ANEXO N° Ia - INFORME TÉCNICO PRELIMINAR

18 de octubre de 2019

DOMICILIO: Av. Callao 970, C.A.B.A.

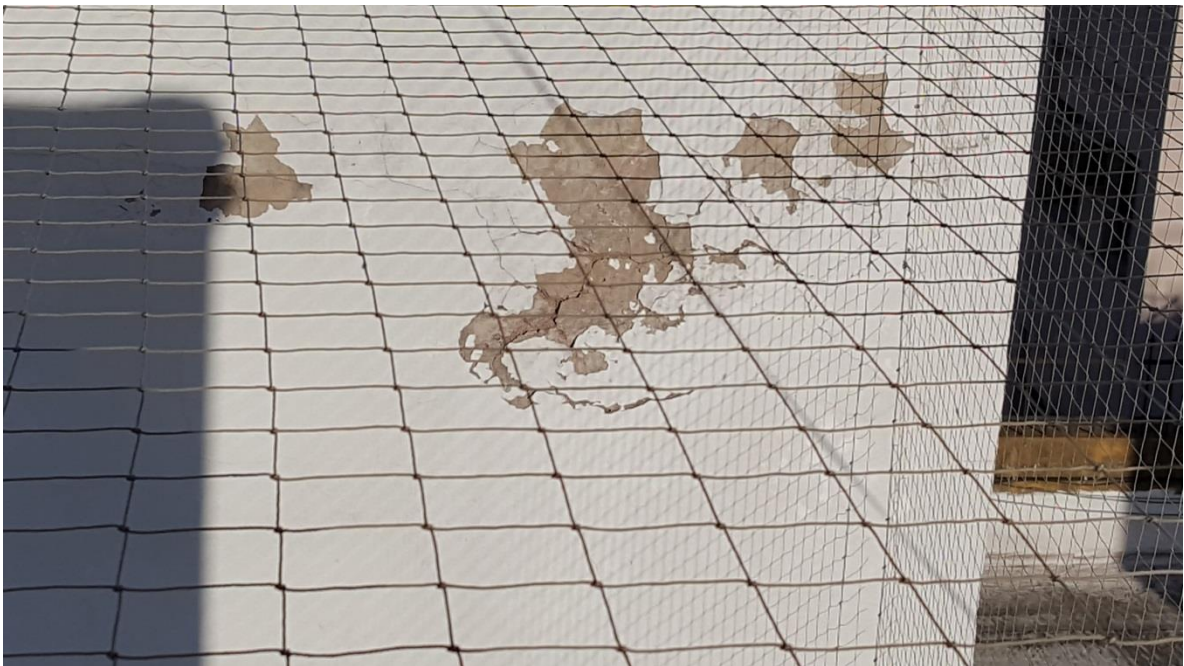
SE OBSERVA PRESENCIA DE VERDÍN Y PINTURA DEFICIENTE EN FRENTINES DE BALCÓN, EN SUS PARAMENTOS Y SALIENTES. REALIZAR TRABAJOS DE PINTURA INTEGRAL EN FACHADA CON PINTURA IMPERMEABILIZANTE DE MARCA RECONOCIDA

REALIZAR MANTENIMIENTO PREVENTIVO ESTRUCTURA METALICAS DE EQUIPOS DE AIRE ACONDICIONADO.
